**Avis de la Mission Régionale d'Autorité environnementale
de Bourgogne-Franche-Comté
sur le projet éolien de « l'Orée des Bois »
sur les communes de Cérilly et Sainte-Colombe-sur-Seine (21)**

N °BFC-2022-2912

Localisation de la ZIP et de l'implantation du projet (cf. p.276 de l'étude d'impact)

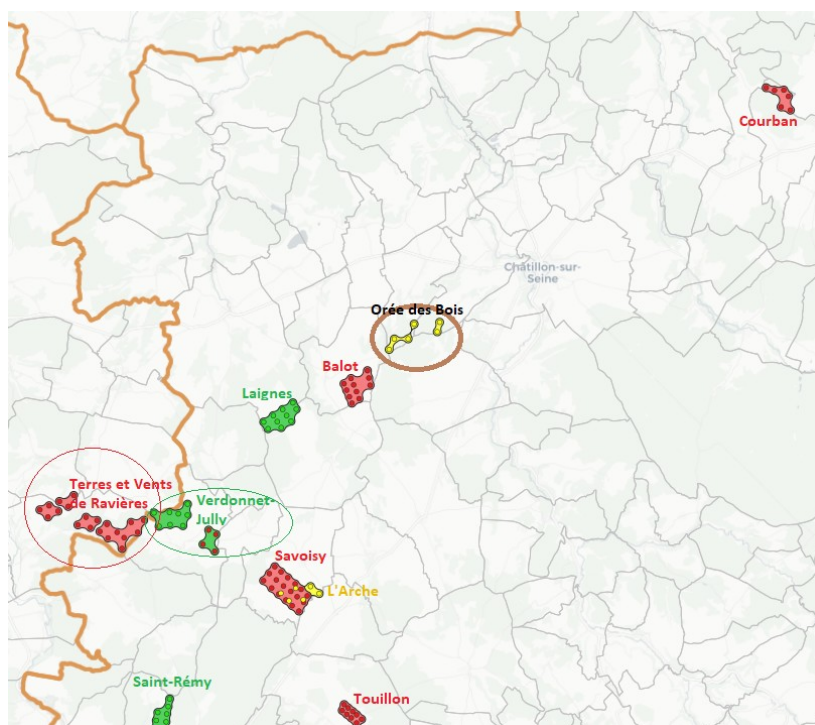
La durée du chantier n'est pas précisée. L'accès à la ZIP est prévu par la RD965 et la RD118j au nord. Les chemins existants seront ensuite privilégiés jusqu'aux emprises du projet. Un linéaire de 7 724 m sera renforcé superficiellement et un linéaire de 379 m de nouvelle voie sera créé, avec une largeur de bande de roulement de 5 m (en graves compactées). Les plateformes et les fondations des éoliennes couvriront une surface permanente de 1,58 ha. Le projet nécessitera un défrichement de 4,71 ha et un déboisement temporaire de 0,86 ha. Le réseau de raccordement électrique interne, d'un linéaire de 3 943 m de câbles enterrés à environ 1 m de profondeur, relie les éoliennes entre elles et aux 2 postes de livraison situés l'un au niveau de l'aire de grutage de l'éolienne E4 et l'autre sur une parcelle agricole en entrée de forêt proche de l'éolienne E5 (hors ZIP). Le raccordement électrique externe est envisagé sur le poste source de Châtillon-sur-Seine à 4,3 km au nord-est.
